Freistellungsanfrage, Auftrag zur Beurteilung 2019

I-FN-NED-NRO
 3. Oktober 2019
 Sandor Mester

Niederhasli
 Freistellungsperimeter
 Parz 2990

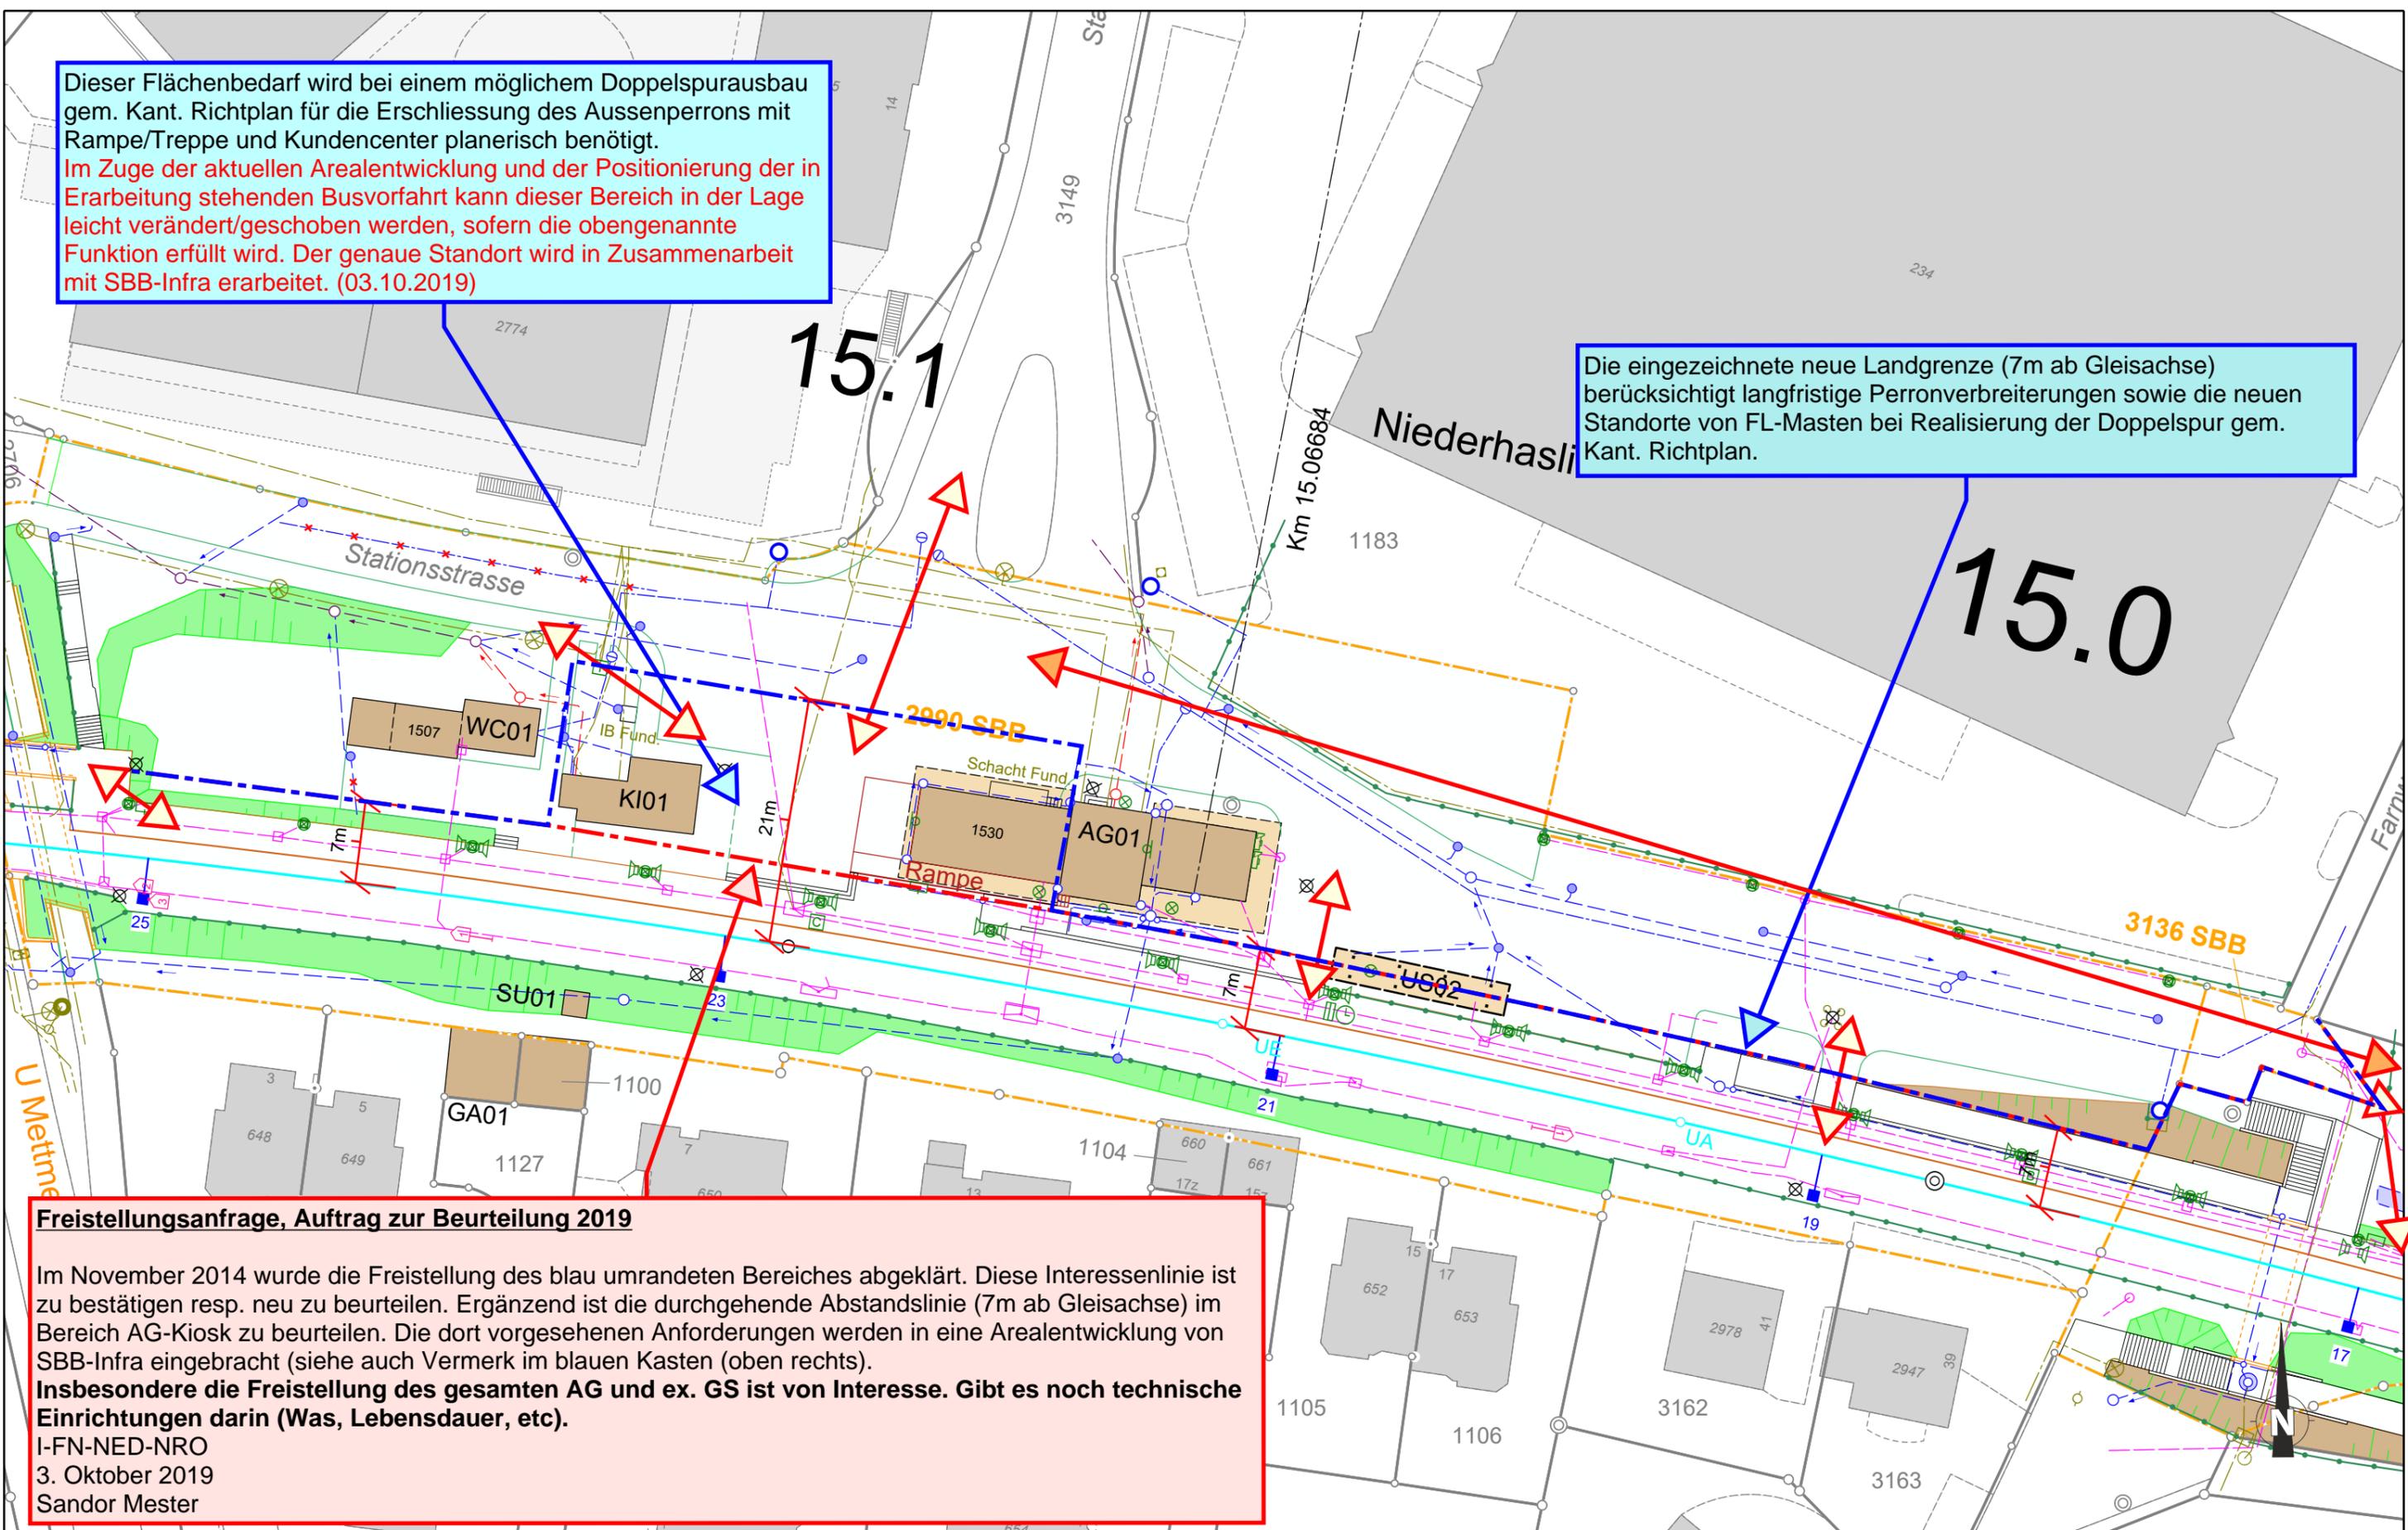
Im November 2014 wurde die Freistellung des blau umrandeten Bereiches abgeklärt. Diese Interessenlinie ist zu bestätigen resp. neu zu beurteilen. Ergänzend ist die durchgehende Abstandslinie (7m ab Gleisachse) im Bereich AG-Kiosk zu beurteilen. Die dort vorgesehenen Anforderungen werden in eine Arealentwicklung von SBB-Infra eingebracht (siehe auch Vermerk im blauen Kasten (oben rechts)).

Insbesondere die Freistellung des gesamten AG und ex. GS ist von Interesse. Gibt es noch technische Einrichtungen darin (Was, Lebensdauer, etc).

Dieser Flächenbedarf wird bei einem möglichem Doppelspurausbau gem. Kant. Richtplan für die Erschließung des Aussenperrons mit Rampe/Treppe und Kundencenter planerisch benötigt.
 Im Zuge der aktuellen Arealentwicklung und der Positionierung der in Erarbeitung stehenden Busvorfahrt kann dieser Bereich in der Lage leicht verändert/geschoben werden, sofern die obengenannte Funktion erfüllt wird. Der genaue Standort wird in Zusammenarbeit mit SBB-Infra erarbeitet. (03.10.2019)

Die eingezeichnete neue Landgrenze (7m ab Gleisachse) berücksichtigt langfristige Perronverbreiterungen sowie die neuen Standorte von FL-Masten bei Realisierung der Doppelspur gem. Kant. Richtplan.

- Zugänge BZU zu/vom Perron (Anzahl/Standorte sind im Projekt zu definieren)
- Zufahrt Fachdienste zu Technikgebäude bei km 14.950
